## **COMUNICACIÓN PROCESAMIENTO Y EJECUCIÓN DE COMPRAS**

### **CIRCULAR N° 2**

**Ref.: L.A. N° 1500169300 – Mantenimiento de cañerías e intercambiadores de calor durante el paro de unidades.**

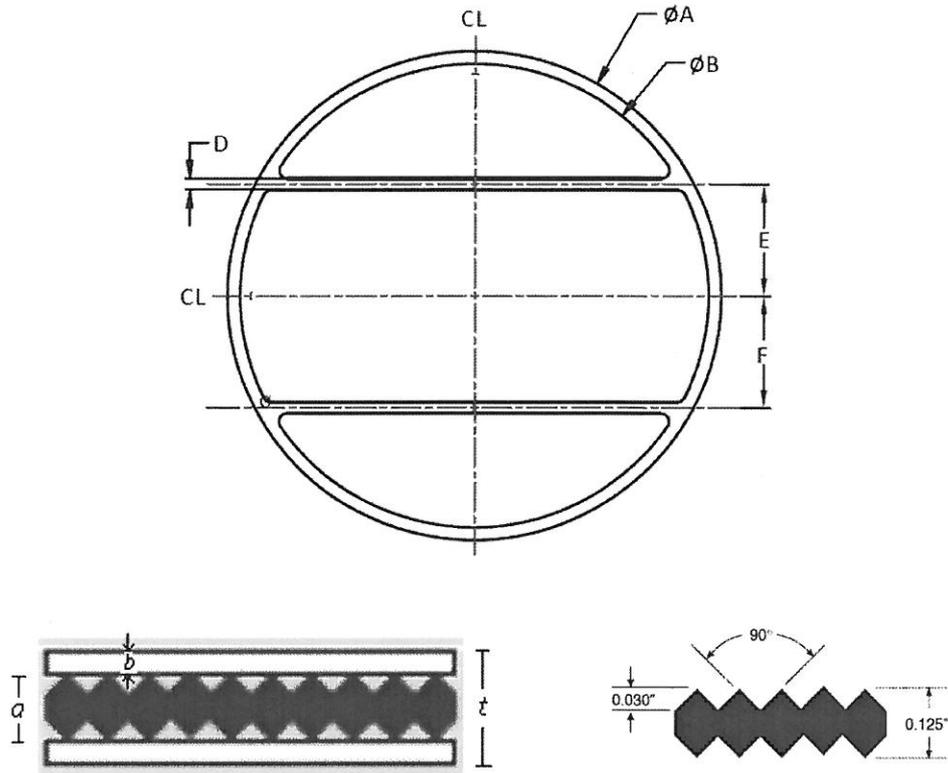
**No obstante el tipo y material de junta que se indica en los planos originales de cada uno de los equipos, en todos los casos, las juntas a suministrar por el adjudicatario para el armado final de los equipos serán del tipo "KAMPROFILE".** Los materiales y la construcción de estas juntas tendrán que estar de acuerdo con normas reconocidas internacionalmente para el control de: materiales, fabricación y ensayo de propiedades (TEMA, ASME, DIN, etc.) y deberán provenir de fabricantes reconocidos (TEADIT, LAMONS, GARLOCK, KLINGER, FLEXITALLIC, etc.). El oferente deberá presentar con su oferta el nombre del fabricante de las juntas.

Complementariamente a los requisitos anteriores, todas las juntas deberán de umplir con lo siguiente:

1. **Material Núcleo:** inoxidable tipo 304 SS con una temperatura máxima admisible de 750°C
2. **Elemento sellante:** Grafito flexible para altas temperaturas tipo APX2 con una temperatura máxima admisible de 500°C
3. **Tolerancias:**

Características	Tolerancia (in)	
Diámetro	Externo (A)	+0.0 ; - 1/32
	Interno (B)	+0.0 ; - 1/32
Ovalización del diámetro externo	Juntas sin divisiones	3/32
	Juntas con divisiones	1/16
Ancho (Aro y divisiones)	+ 0.0 ; - 1/32	
Espesor	Grafito	± 1/64
	Núcleo	± 1/64
Posicionamiento de las divisiones ( E )	± 1/32

Dimensiones (in)	
a (bajo carga)	1/8"
b	1/64"
t	0.130 a 0.140

4. Se deberá cumplir en un todo con lo especificado en la norma DIN EN 1514-6 o equivalente ANSI/ASME.

5. Deberán certificarse los ensayos de performance ROTT para determinar los parámetros de estanqueidad de las juntas  $T_p$  y las constantes de junta  $G_b$ ,  $a$  y  $G_s$  mediante el método PVRC y deberán de estar en los siguientes valores:
